Comune di
Camposampiero

INTEGRAZIONI ALLA RELAZIONE TECNICA DI INVARIANZA IDRAULICA

Oggetto: Integrazioni alla verifica di compatibilità ed invarianza idraulica per la variante al P.I.

Padova, 16.12.2017

Estratto VCI rete idrografica

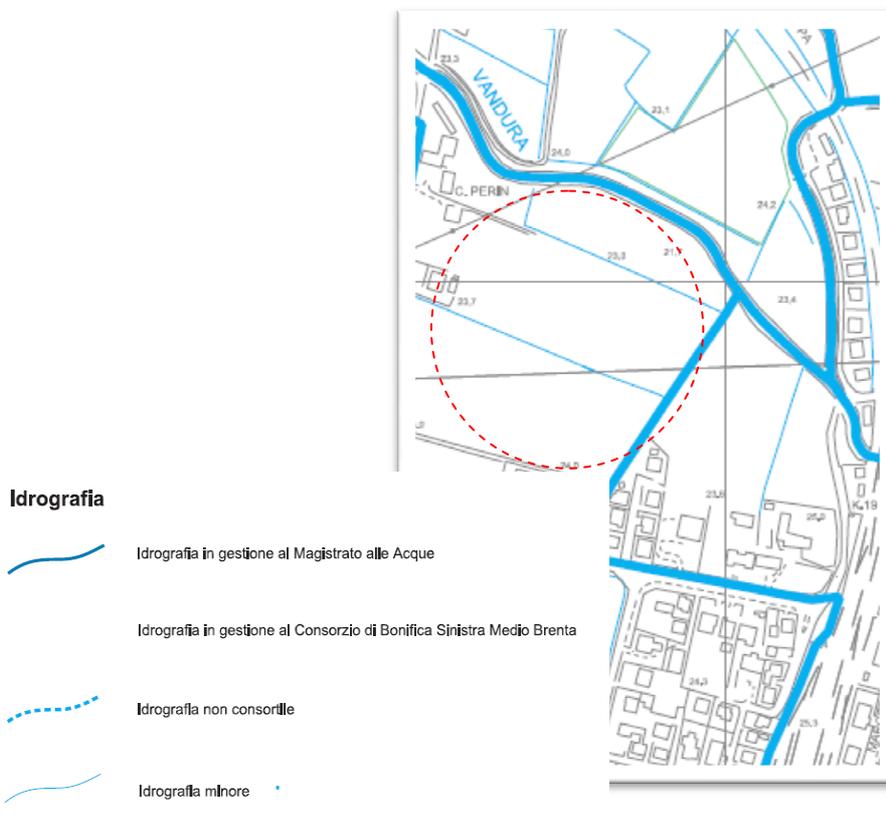
- Visto il piano delle Acque Comunale, la zona interessata dalla variante al PI in via P. Girolamo Biasi, è compresa nell'area del Bacino Vandura (rif. Cap. 13)

Per tale area il **coefficiente udometrico** da considerare per la determinazione del volume di invaso e la conseguente invarianza idraulica è **pari a 7,5 l/s*ha**;
